60309-2

AMENDEMENT 1
AMENDMENT 1
2005-10

**Plugs, socket-outlets and couplers
for industrial purposes –**

**Part 2:
Dimensional interchangeability requirements
for pin and contact-tube accessories**

Standard sheet 2-IIIa (page 60)

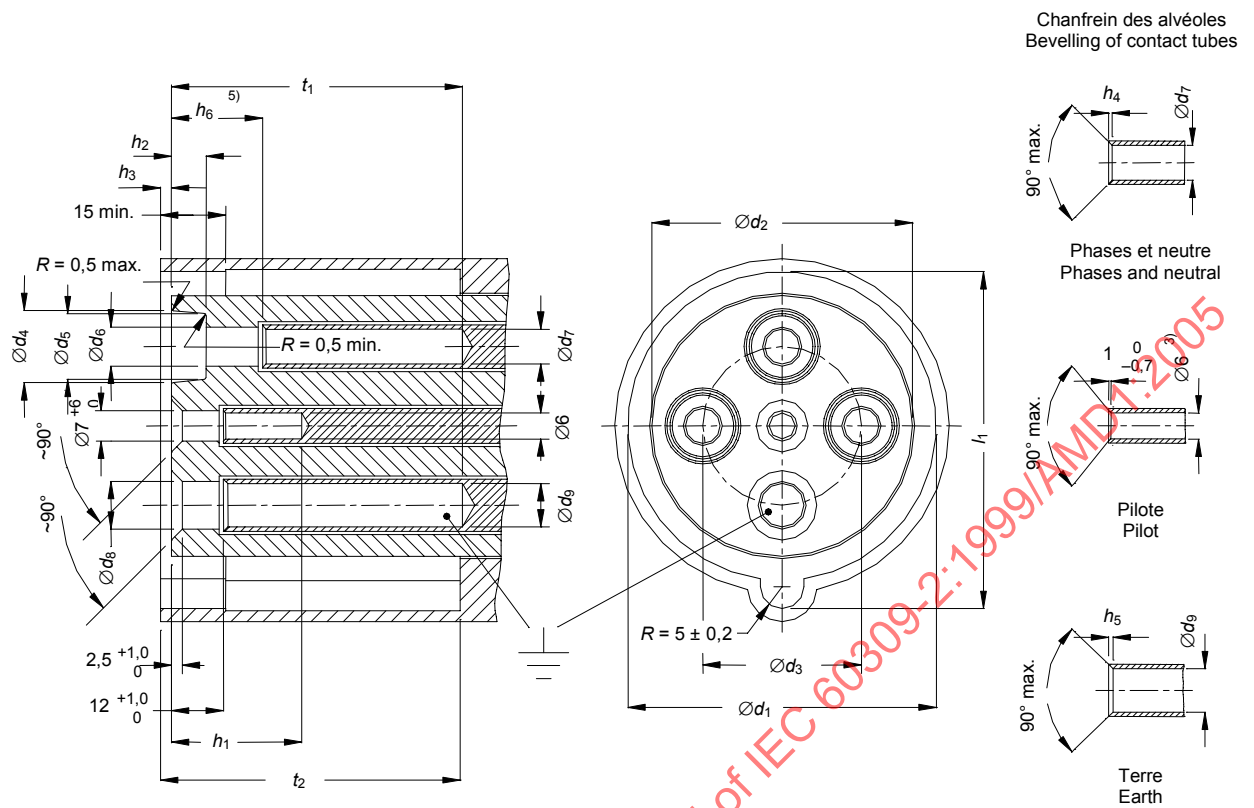
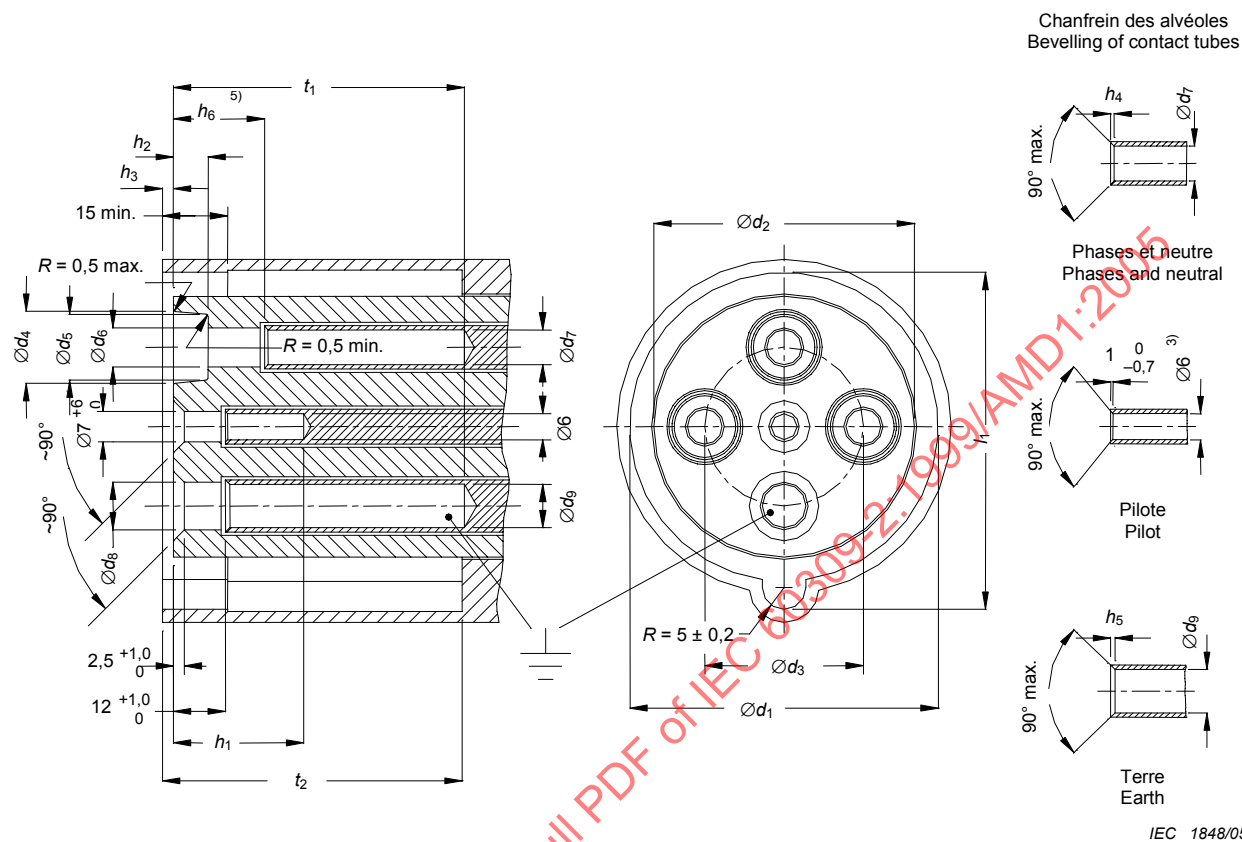
Replace the existing drawing by the following:

Standard sheet 2-IVa (page 65)

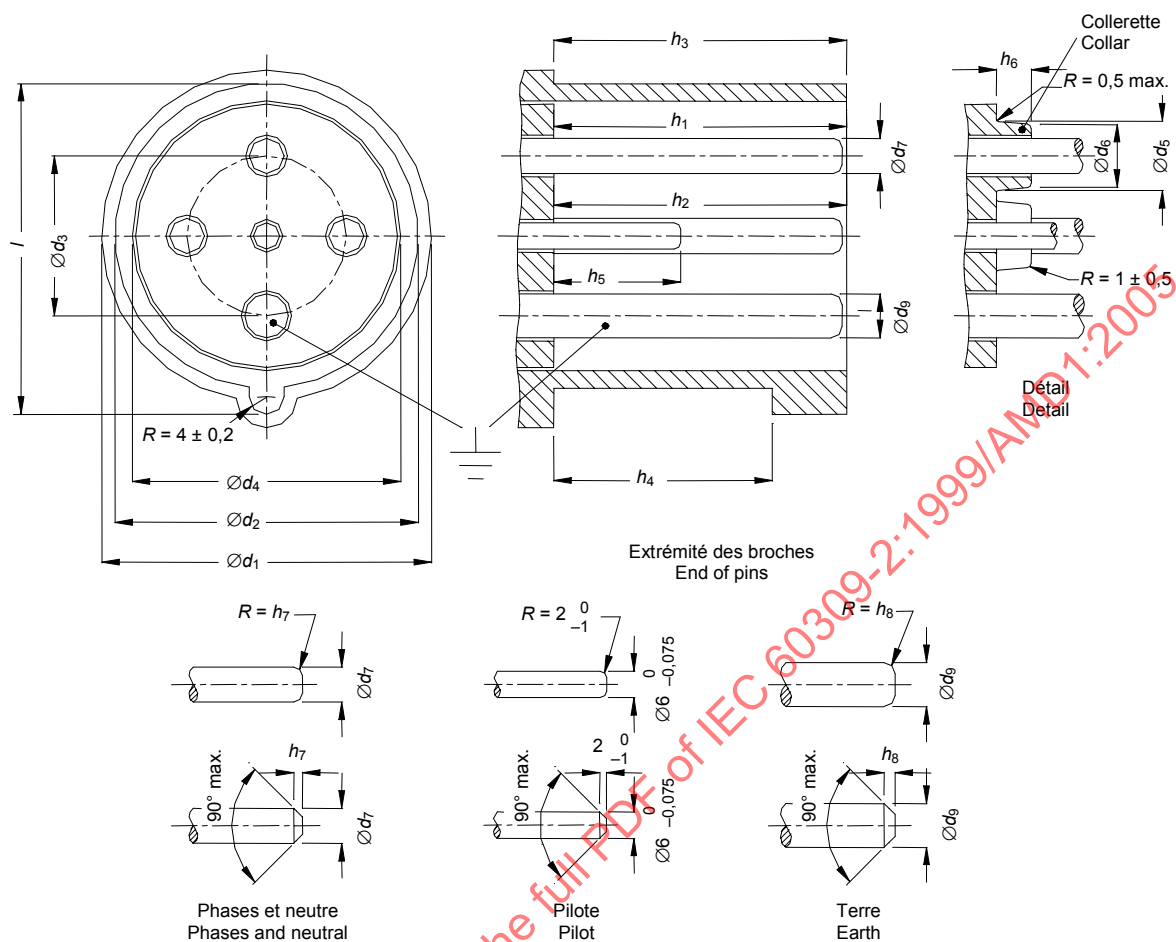
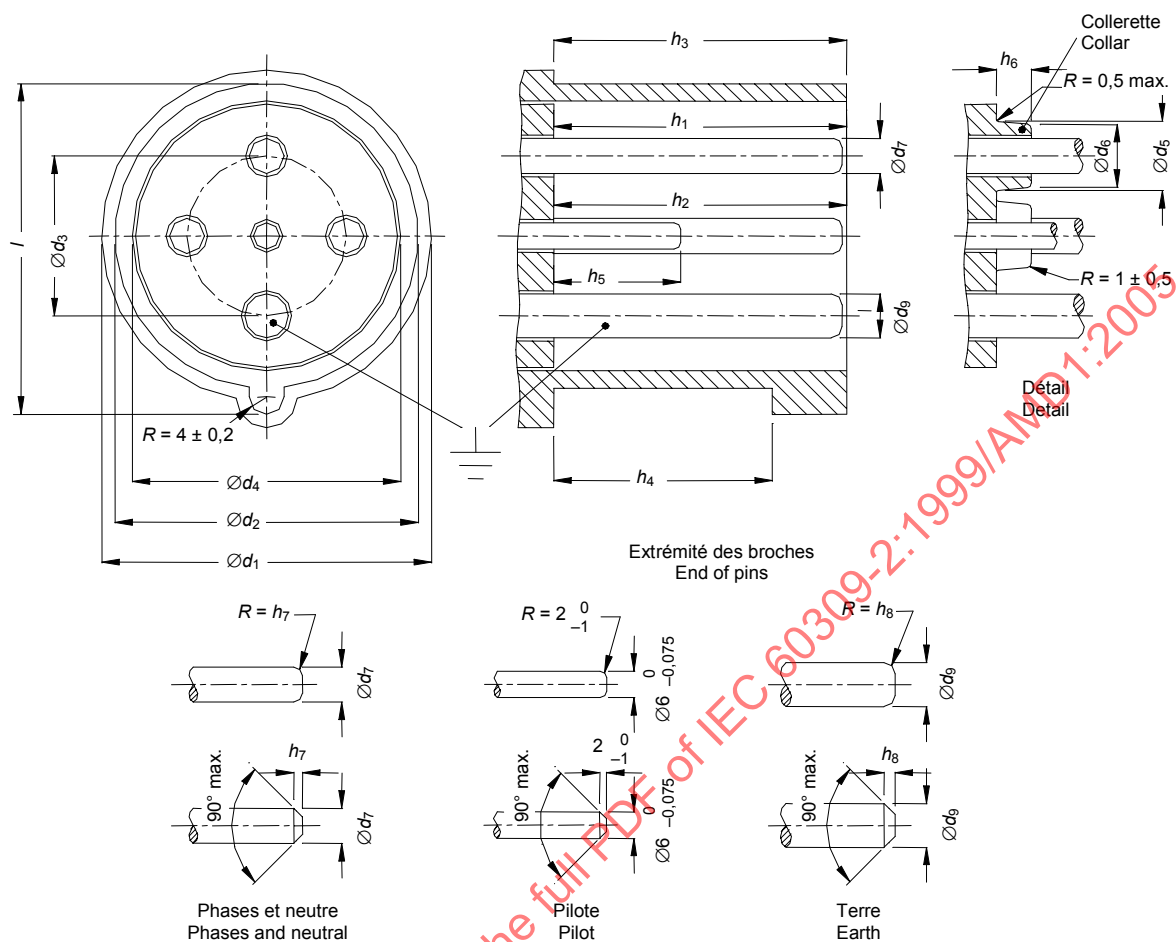
Replace the existing drawing by the following:

STANDARD SHEET 2-VIIIa

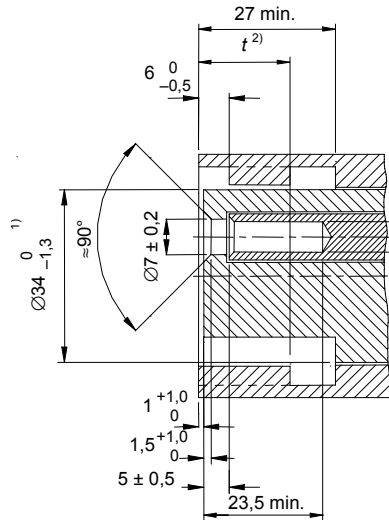
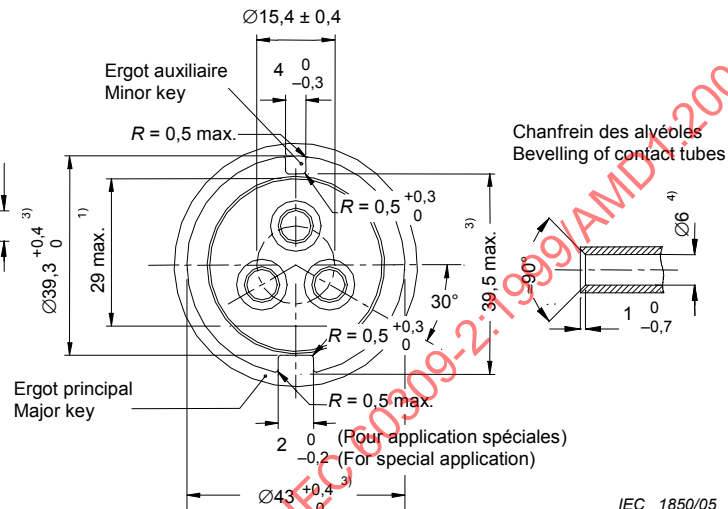
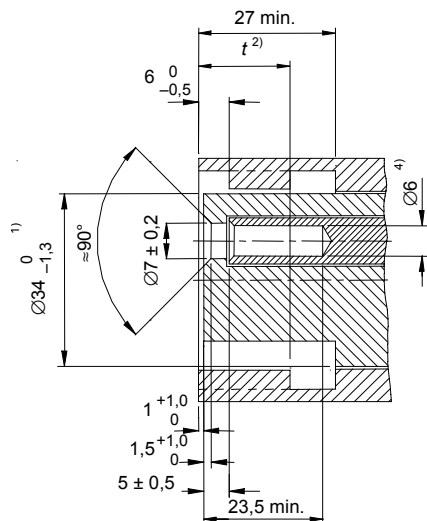
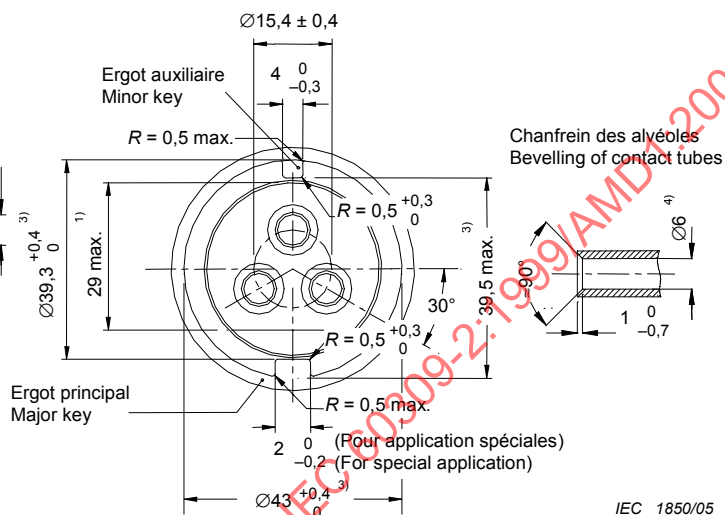
SPECIAL APPLICATION SOCKET-OUTLETS AND
CONNECTORS HAVING RATED OPERATING
VOLTAGES NOT EXCEEDING 50 V

- 1) These dimensions shall be within the prescribed limits over a distance of 27 mm.
- 2) The dimension t is 10 mm for a minor key of metal and 18 mm for a minor key of insulating material.
- 3) These dimensions shall be within the prescribed limits over the distance t . Beyond this, they may be larger but not smaller.
- 4) This dimension refers to the pins; the contact tubes need not be circular.

Add the following standard sheet:
